**NUOVA LINEA TORINO LIONE
TRATTA NAZIONALE**

DOCUMENTO DI RISPOSTA ALLE RICHIESTE DEL MATTM
COMMISSIONE SPECIALE VIA (prot. CTVA-2011-0002183 del 09/06/2011)

Relazione tecnica di risposta ai quesiti n.4, 7 e 10

COMMESSA	LOTTO	FASE	ENTE	TIPO DOC.	OPERA/DISCIPLINA	PROGR.	REV.
D040	00	R	53	RH	SA040X	001	A

Figura 24 - schema dei flussi di traffico scenario alternativo

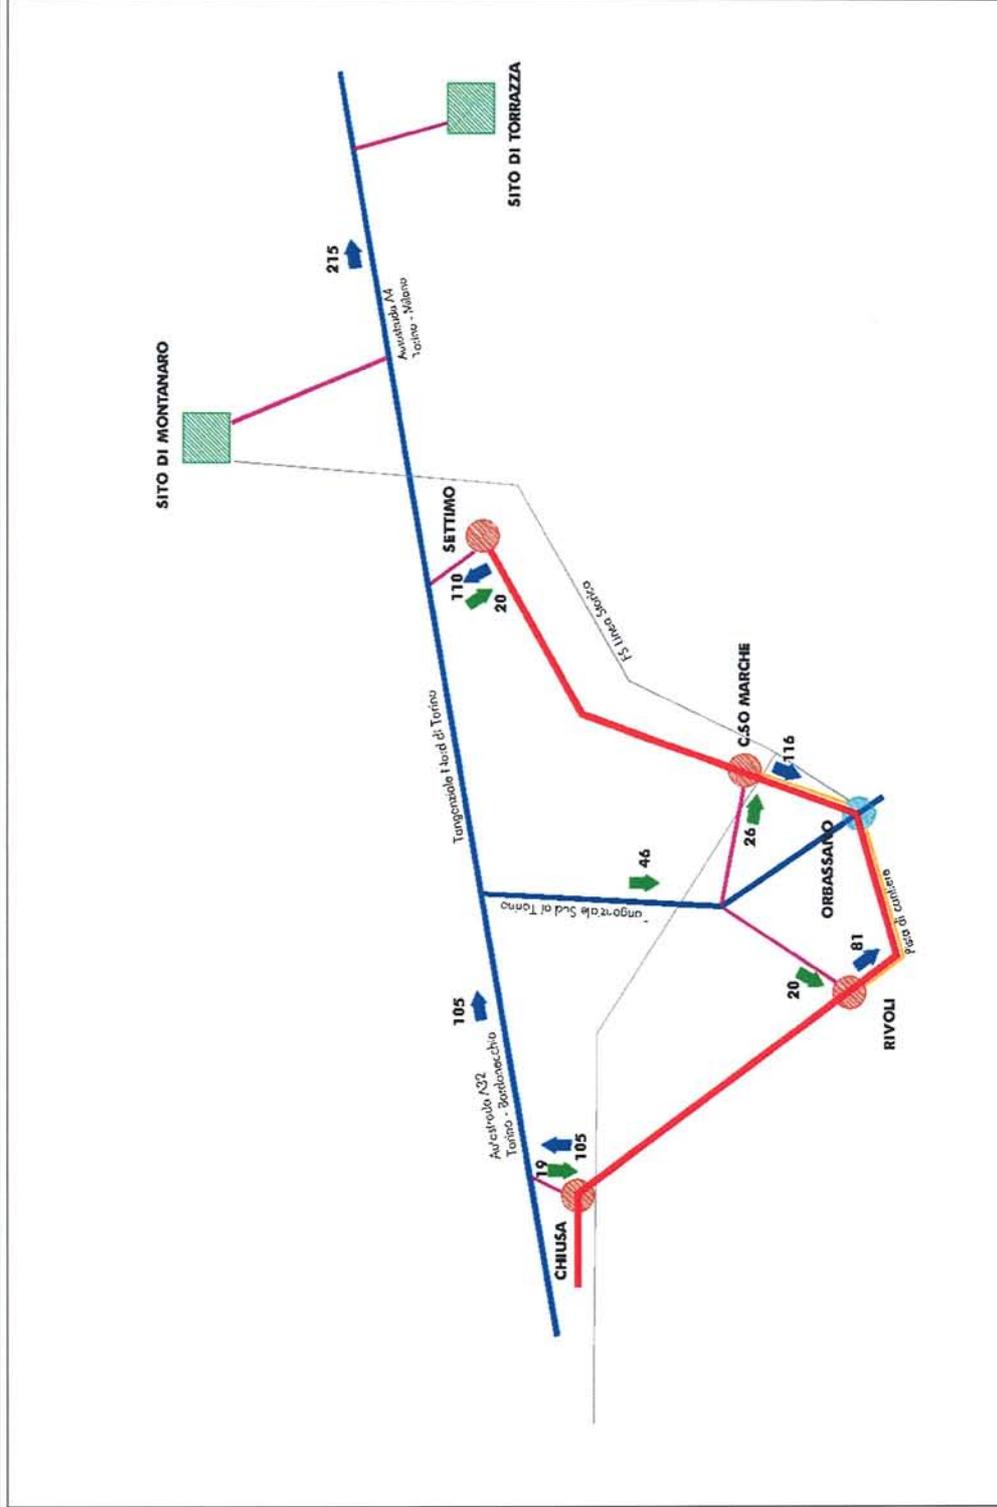
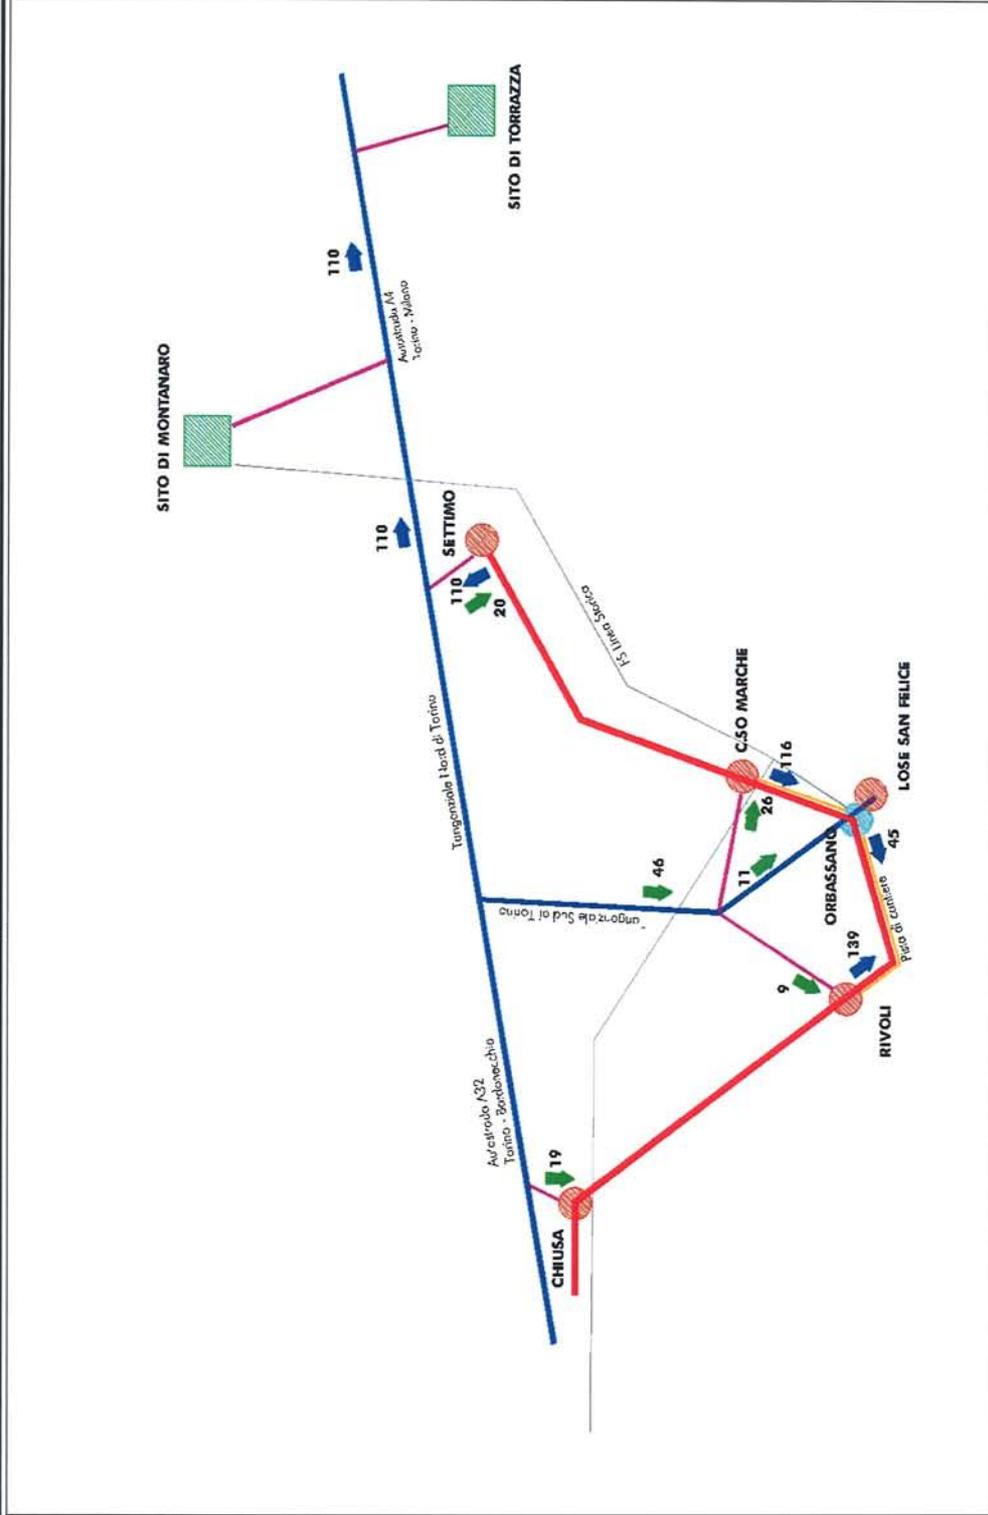
i flussi di traffico (numero di veicoli, tratte interessate, ecc.) generati da ogni cantiere e cumulati lungo le viabilità percorse coerentemente con quanto riportato nel Quadro Progettuale del SIA, considerando anche le infrastrutture esistenti interessate dai flussi di cantiere in un ambito territoriale sufficientemente rappresentativo;

Sono stati rivalutati i flussi e si è operato verso la scelta di una differente modalità di trasporto dello smarino (via ferro) per quello prodotto in corrispondenza del cantiere di Chiusa di San Michele / S. Ambrogio.

Inoltre, la suddivisione del cantiere di Rivoli con spostamento dell'impianto di betonaggio e di prefabbricazione conci in corrispondenza del cantiere di Lose san Felice ha imposto un nuovo riassetto dei traffici prodotti dai flussi in ingresso ed in uscita dai differenti cantieri.

Di seguito vengo riproposti in forma tabellare i flussi in ingresso per gli approvvigionamenti (inerti, CLS, cemento, acciaio, ...) ed in uscita (smarino) e successivamente in forma schematica.

Figura 25 - stralcio cartografico 1 di 4

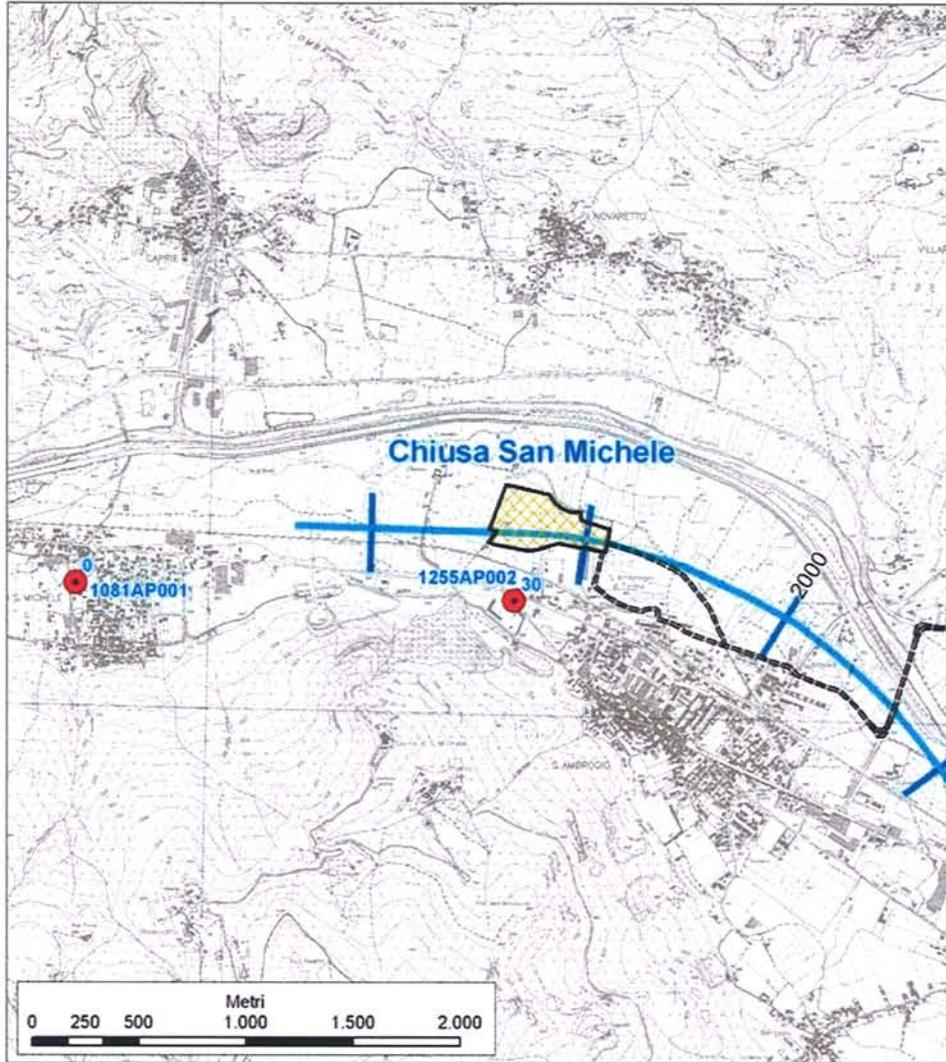
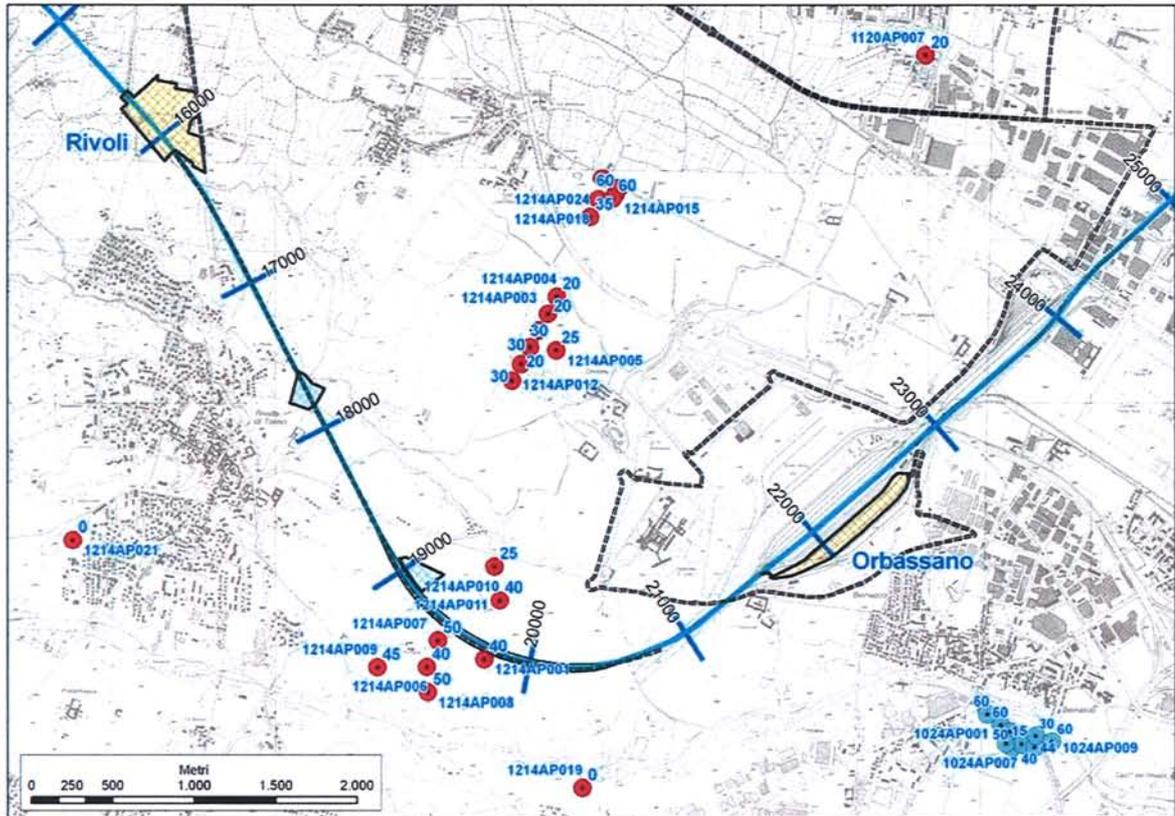
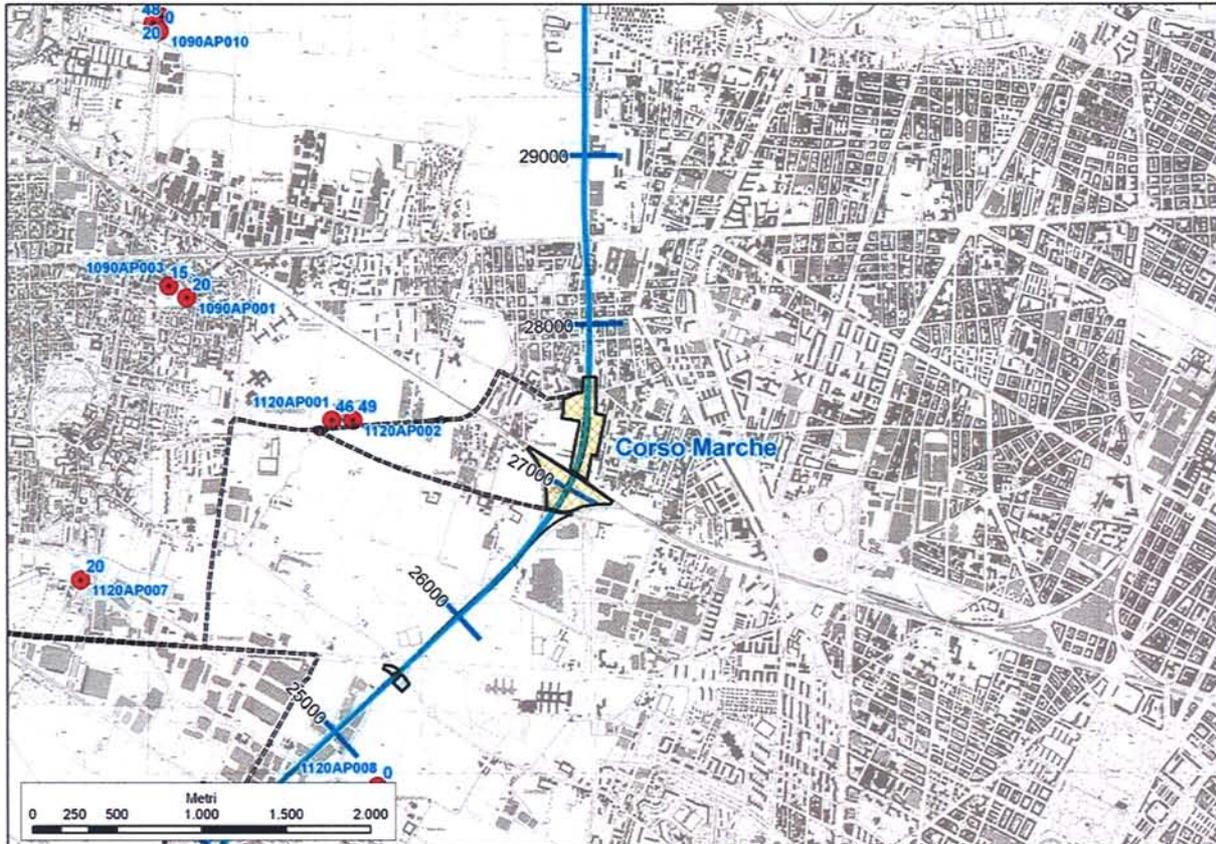
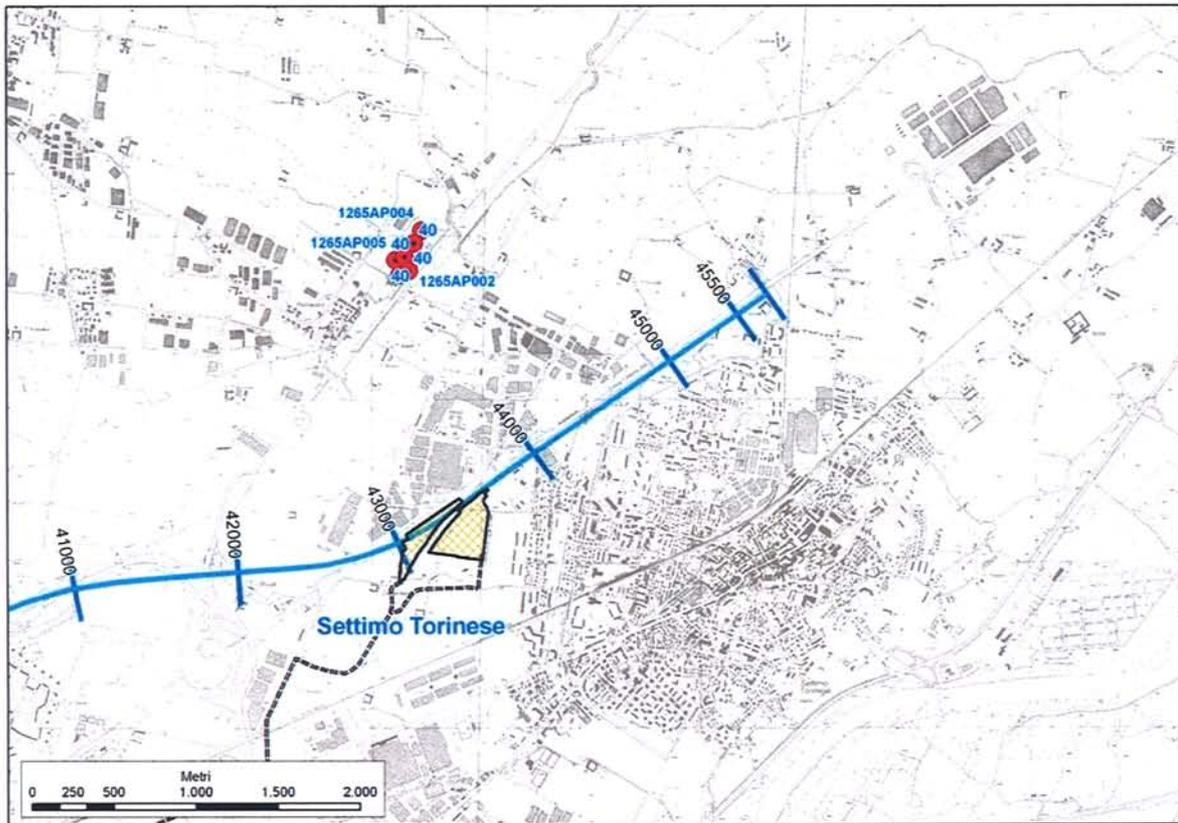
d) Stima di massima dei fabbisogni idrici (attività di cantiere e impieghi ad esso collegati, attività di scavo meccanizzato con TBM o in tradizionale ecc.), indicando le potenziali fonti di approvvigionamento e le modalità di utilizzo.

In prima istanza dalla distribuzione dei punti d'acqua censiti appare ragionevole che, pur considerando la possibilità che alcuni di essi potrebbero attingere a livelli acquiferi distinti tra loro non comunicanti, la maggior parte risultano comunque molto prossimi l'uno all'altro nonostante l'entità delle portate emunte sia spesso ragguardevole. In proposito, può risultare chiarificatore l'esame di alcuni stralci cartografici (vedi figure) dove sono rappresentati i singoli pozzi con a fianco di ciascuno il relativo codice

identificativo ed il valore numerico di portata emunta. Molti di essi, pur emungendo valori di portata anche molto elevati (20-60 l/s), sono ubicati a poca distanza l'uno dall'altro, per cui non dovrebbero interferire tra loro.

Di conseguenza sarà sufficiente posizionare il singolo pozzo ad uso di cantiere ad una distanza superiore ai 55-60 m da un eventuale altro punto di approvvigionamento presente, per evitare qualsiasi interferenza con questo.
